Blue Print ADH23414, ADH23607

Passend für:
Honda Accord 7/98 > 3/03

AUSTAUSCH DES KUPPLUNGSGEBERZYLINDERS BEIM HONDA ACCORD

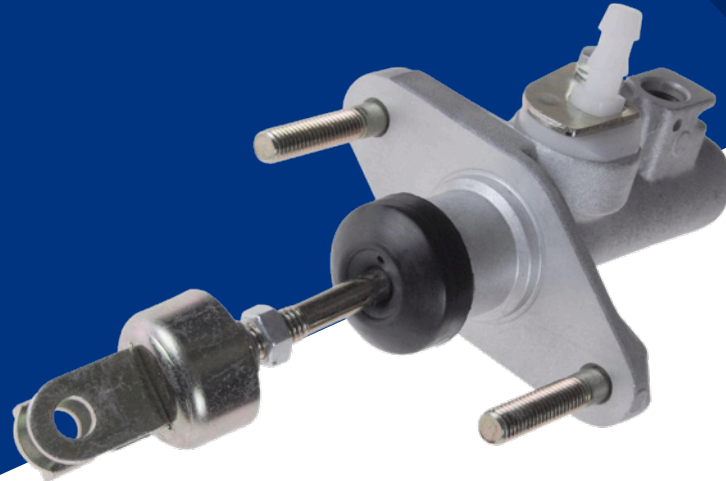
Wir wurden darauf aufmerksam gemacht, dass Honda ein Lieferproblem mit dem Kupplungsgeberzylinder hatte, der bei einigen älteren Modellen des Honda Accord mit britischer Spezifikation zwischen 1998 und 2003 eingebaut wurde.

Der, bei der Fertigung eingebaute Kupplungsgeberzylinder, wird nicht mehr hergestellt und ist in dieser Ausführung nicht als Ersatzteil erhältlich.

Als Lösung dieses Problems liefert Honda den neueren Kupplungsgeberzylinder als Ersatzteil. Das bedeutet jedoch, dass alle anderen Teile im Kupplungsbetätigungssystem (Kupplungsleitungen, Kupplungsnehmerzylinder usw.) ebenfalls ausgetauscht werden müssen, damit der neuere Kupplungsgeberzylinder eingebaut werden kann. Der Kunde muss somit zusätzliche Teile kaufen.

Die Ausführung von Blue Print (ADH23414) entspricht der neueren Version. Aus diesem Grund muss der Kunde die passenden Leitungen von einem Honda-Händler beziehen. Der Kupplungsnehmerzylinder ist unter der Teilenummer ADH23607 von Blue Print erhältlich.
